Dato: 07.11.2022

Til: Slagelse Kommune, teknik@slagelse.dk

Danmarks Sportsfiskerforbund's og Danmarks Naturfredningsforenings hørings svar vedr. udkast til miljøgodkendelse af RGS Nordic A/S, Industrispildevand (Journal nr.: 330-2020-144489K)

Vandområdet hvori der gives tilladelse til udledning af 1.000.000m³ rensset spildevand er ikke i god kemisk tilstand

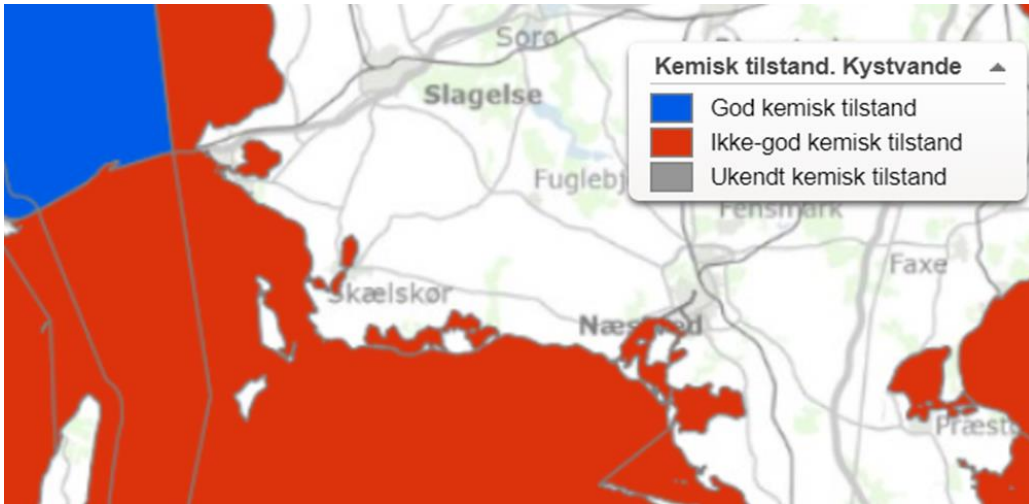
Kystvandet, hvori godkendelsen giver tilladelse til udledning af 1.000.000 m³ rensset spildevand, er både i ikke god kemisk tilstand samt ringe økologisk tilstand i basisanalysen for vandområdeplan 2021-27. Ringe økologisk tilstand er den næst dårligste tilstandsklasse

Det er derfor uforståeligt, at Slagelse Kommune giver tilladelse til forsat udledning af rensset spildevand, hvor det er nødvendigt at oprette en blandingszone, for at fortynde indholdet uden at redegøre for påvirkning i forhold til målopfyldelse af kystvandområdet, der skal opnå god tilstand, senest ved udgangen af 2027.
